## Referat

### Helhedsplanudvalget møde 41

**Afholdt den: 06. juni 2017 kl. 17.00-20.00 i ejendomskontoret, Galgebakken.**

# **GALGEBAKKEN**

## 3.4 SOKKELISOLERING OG VENTILATION AF KRYBEKÆLDRE

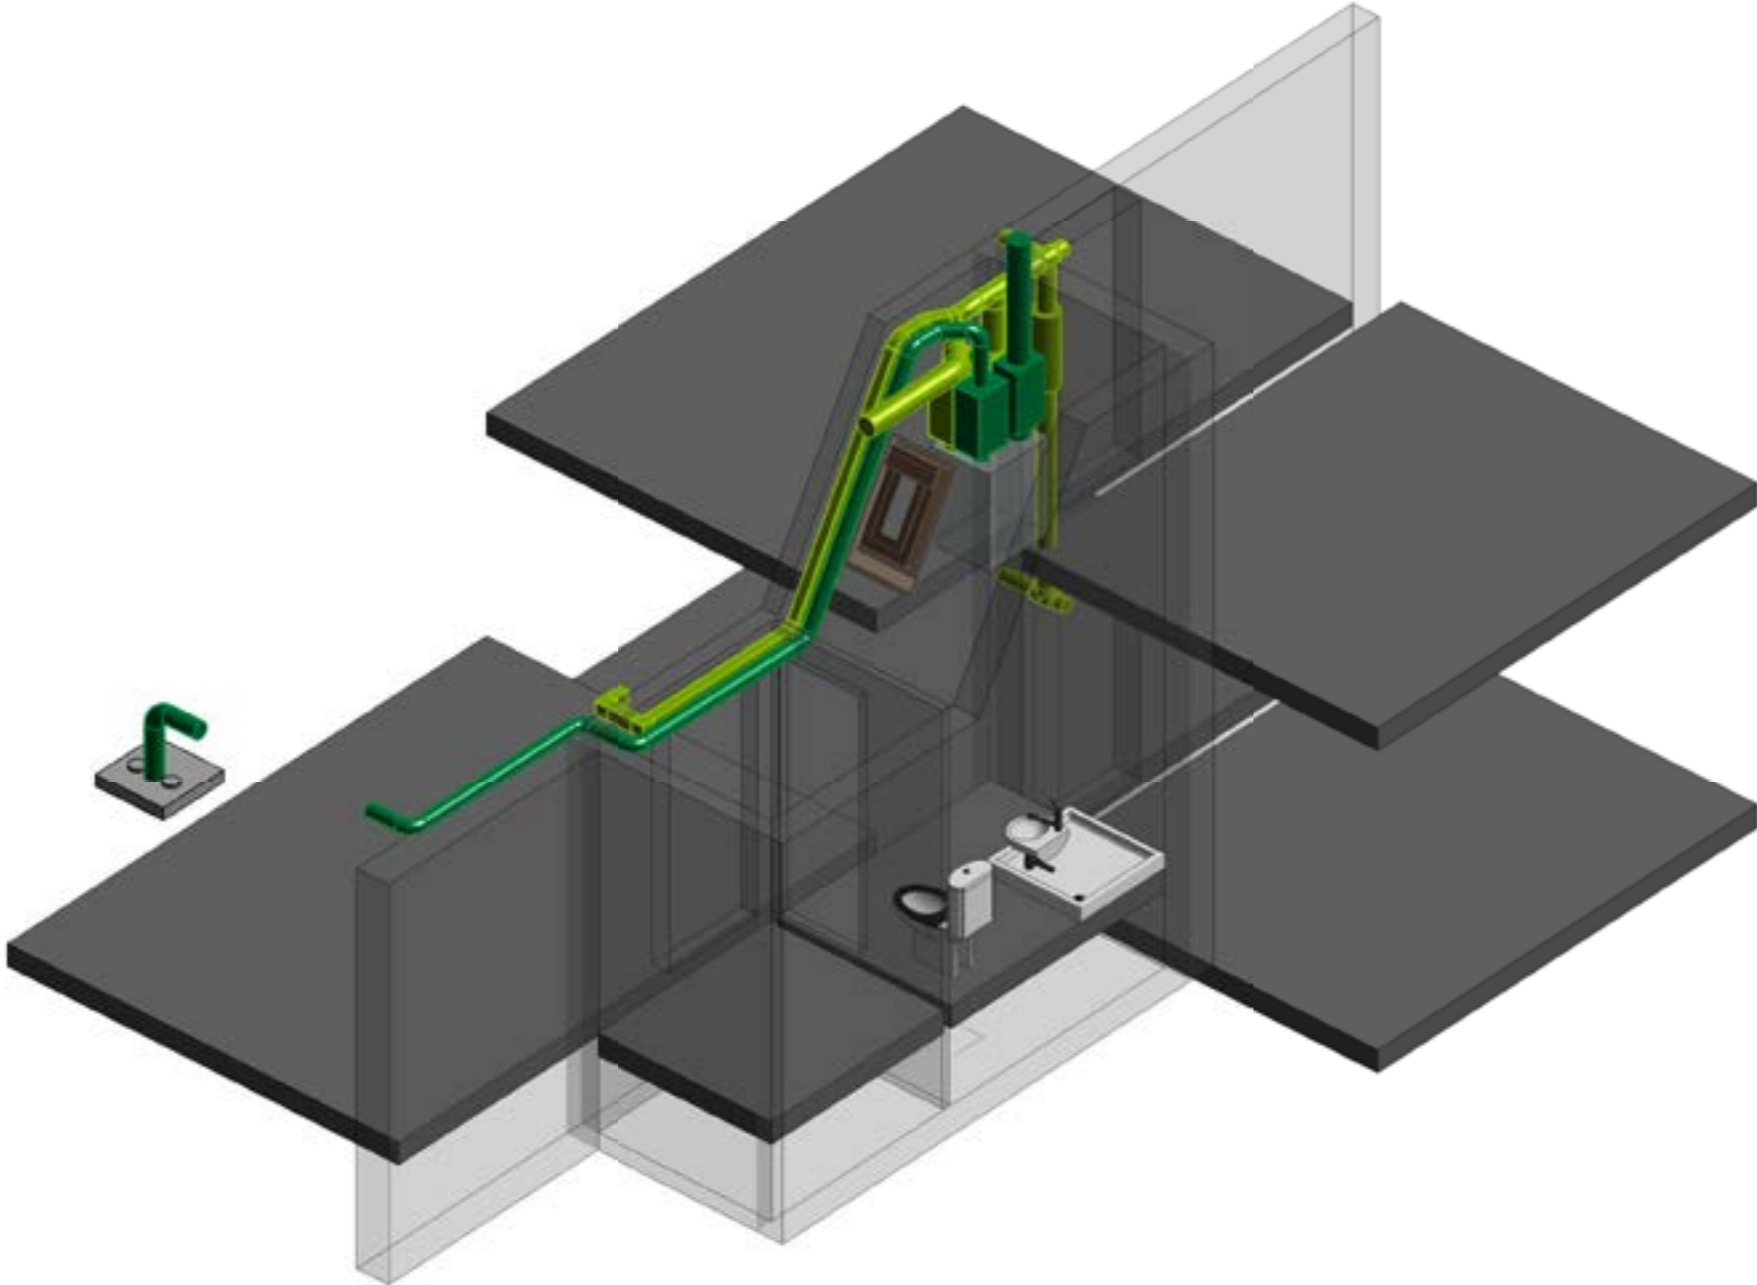
I eksisterende C4-bolig opsættes rørkasse/inddækning for visning af hvor alternativ aggregatplacering er mulig i henholdsvis badeværelse og entre og hvor meget det vil fylde. I eksisterende prøvebolig skilles emhætte fra anlæg og der opsættes selvstændig emhætte

Type C er nu den eneste med valgmulighed, enten i kosteskab eller entre.

I Type B og C kræves dispensation ved placering i entre af kommunen iht. tegninger der blev vist på mødet.

AN-X-0-200

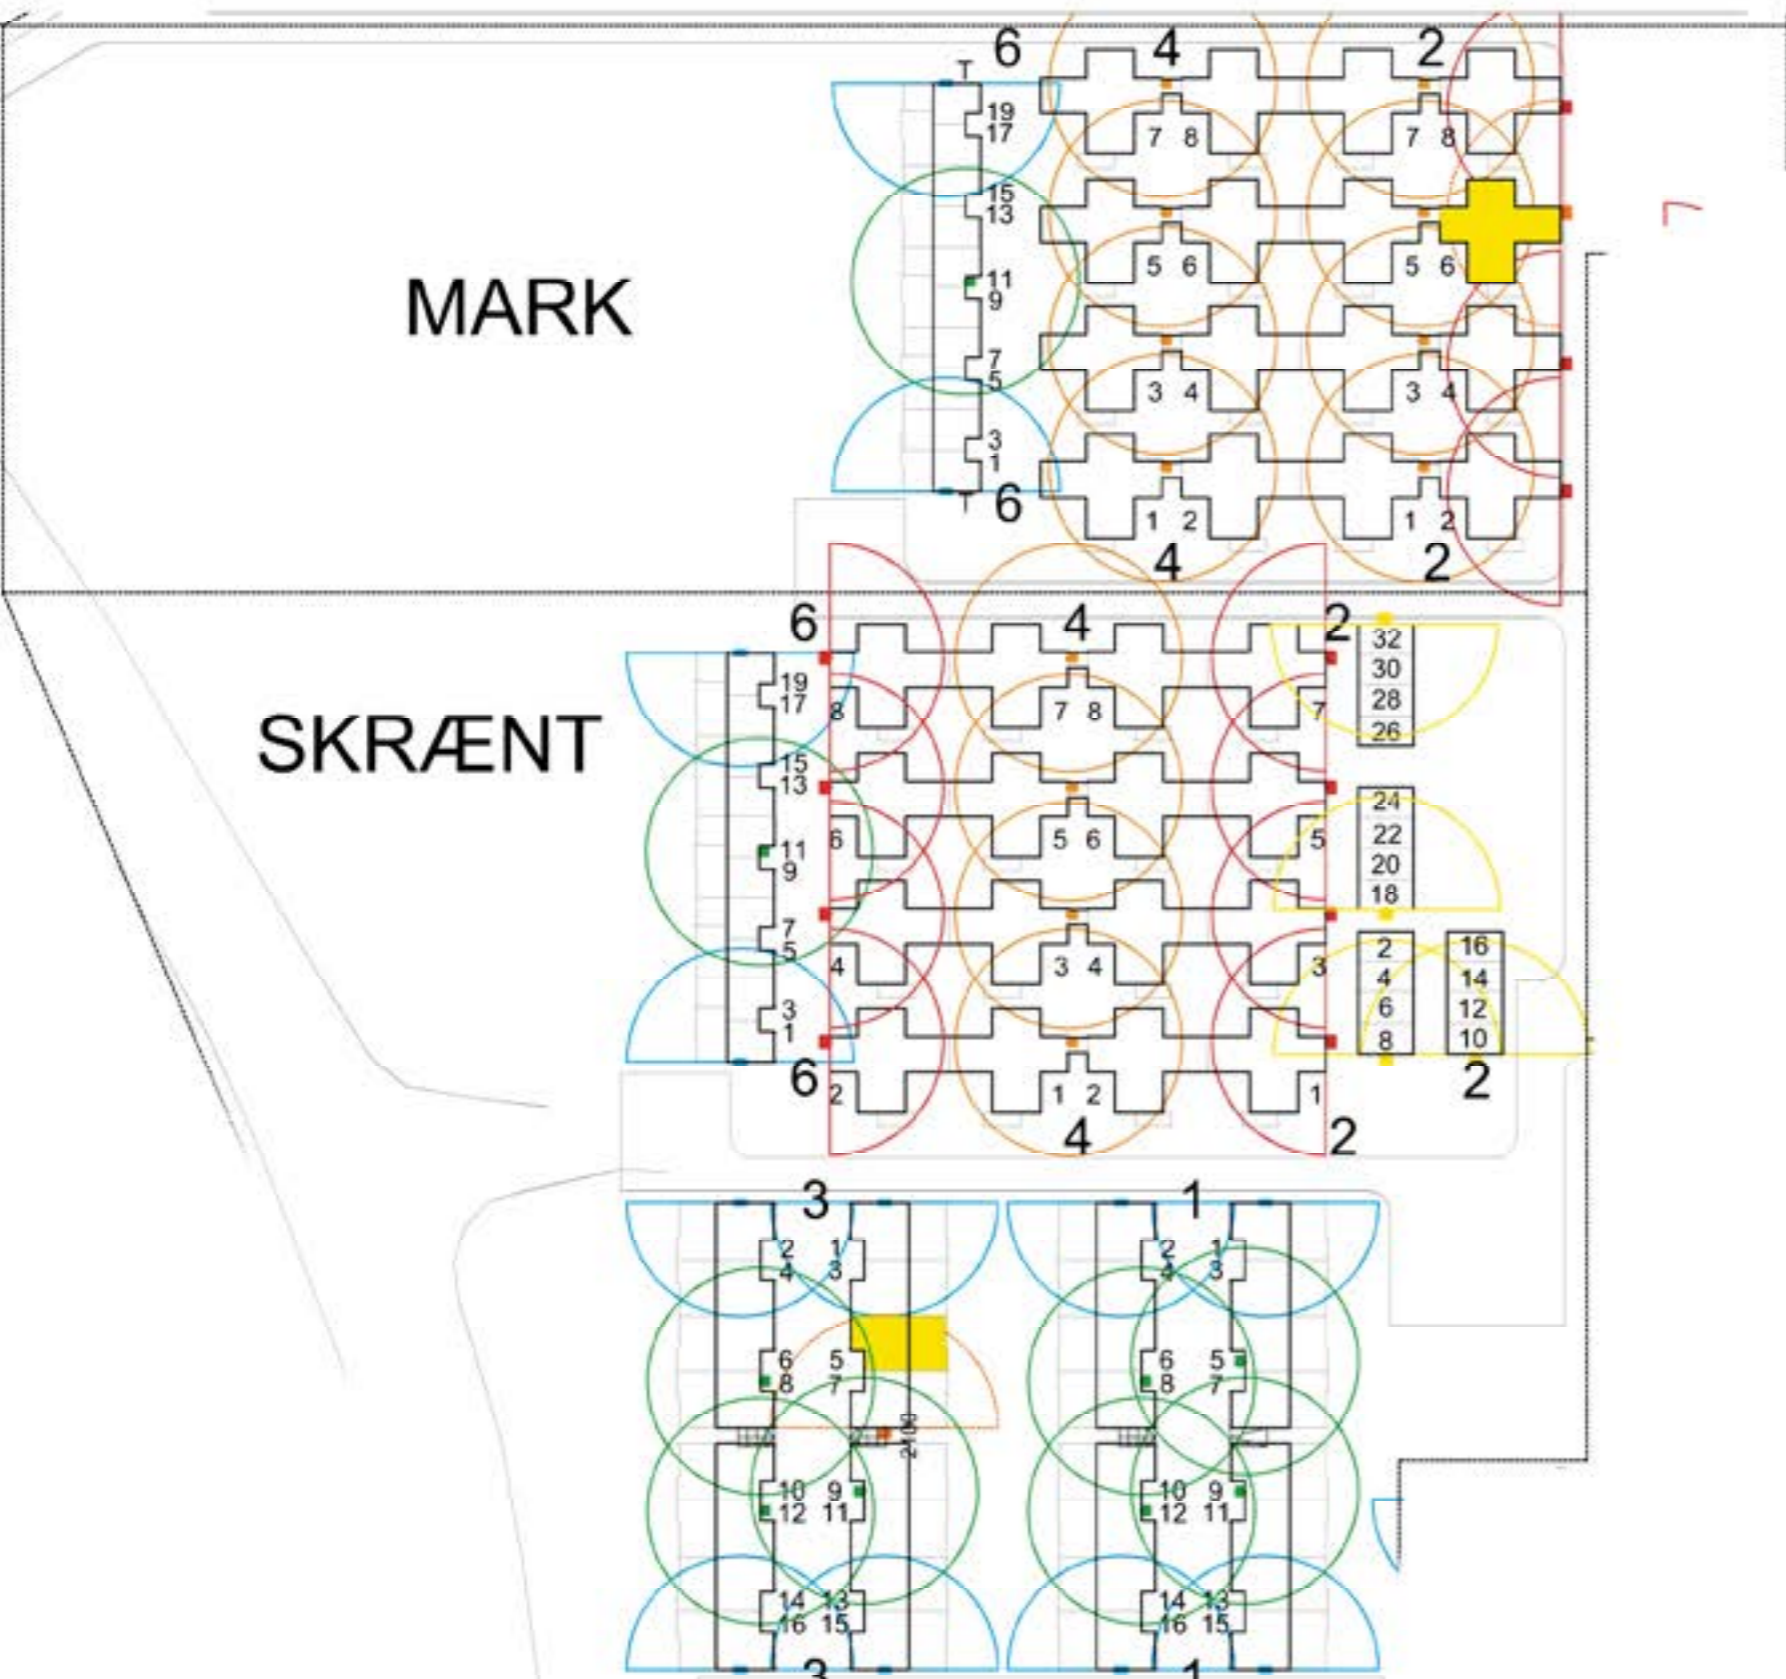
BKH orienterede om behov for flere nødudgange fra krybekælder, der må max. være 30 m mellem nødudgange. I type A placeres nødudgange på samme placering som eksisterende, der er blot behov for udvidelse af åbningerne så de overholder lovkrav. I type B og C placeres de nye ekstra nødudgange som trædesten foran hoveddør, så de er til mindst gene for beboerne. De eksisterende åbninger i gavle udvides så de overholder lovkrav.

CL undersøger om adgangsareal til Type B og C er fællesareal for adgang til flugtveje til krybekælder.

# 3.6 ESPALIER

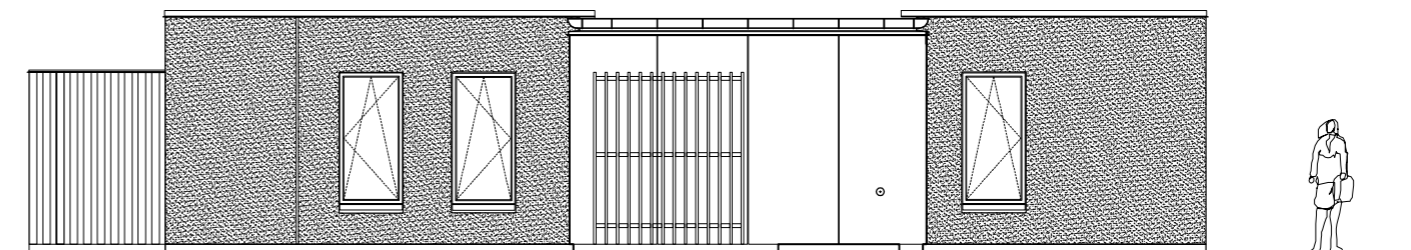
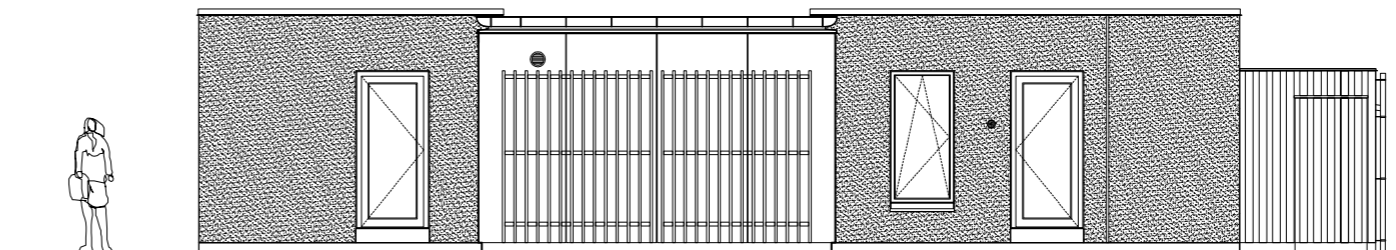
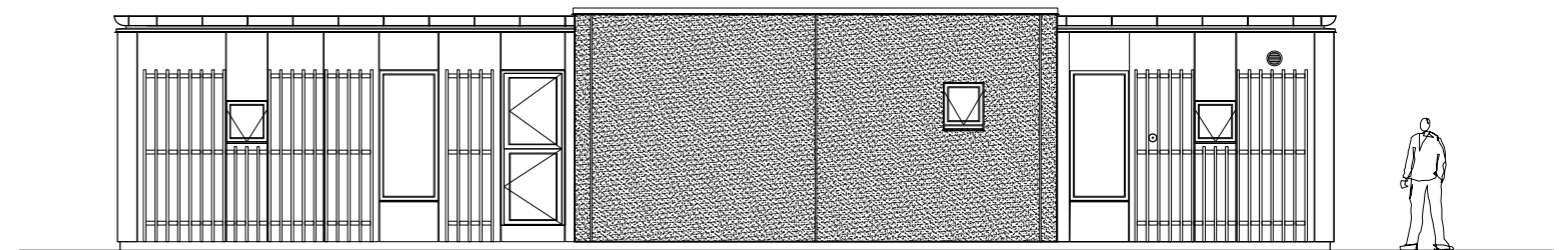
Nye espalier tegninger blev fremvist, og det blev aftalt der skal laves en mock-up på ejendomskontoret. Mock-up skal være rundt om et vindue så beboerne kan se hvor meget det fylder indefra.

Der er for lille afstand mellem de lodrette lameller, og dimensionen er for kraftig. Det virker for massivt, og farven på facadepladerne kan ikke ses. Placeringen af espaliererne må ikke være så tæt ved vinduerne, at de tager lys, men der ønskes espalierer på alle lette facader.

Udformning og placering af espalierer genovervejes og tages op i HPU. Materialet vil stadig være træ som aftalt. Se nye tegninger.

## 3.6 ESPALIER

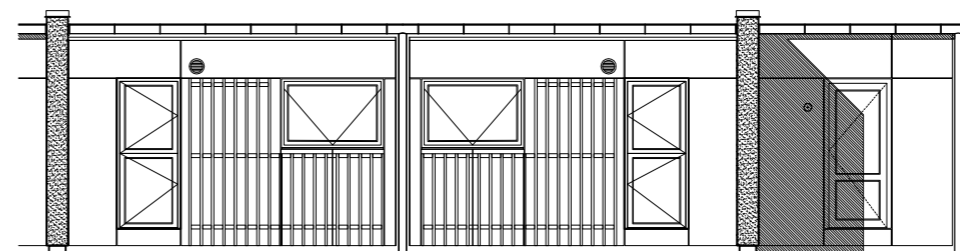
Det blev kommenteret at udformningen af espalier i type B ikke stemte overens med eksisterende forhold, BKH tjekker.

*Grunden til der ikke er espalier på den ene side af dørene i type B og C er at dørene skal kunne åbne 180°, derfor er det på tidligere HPU-møde aftalt der ikke skal være espalier i siderne.*
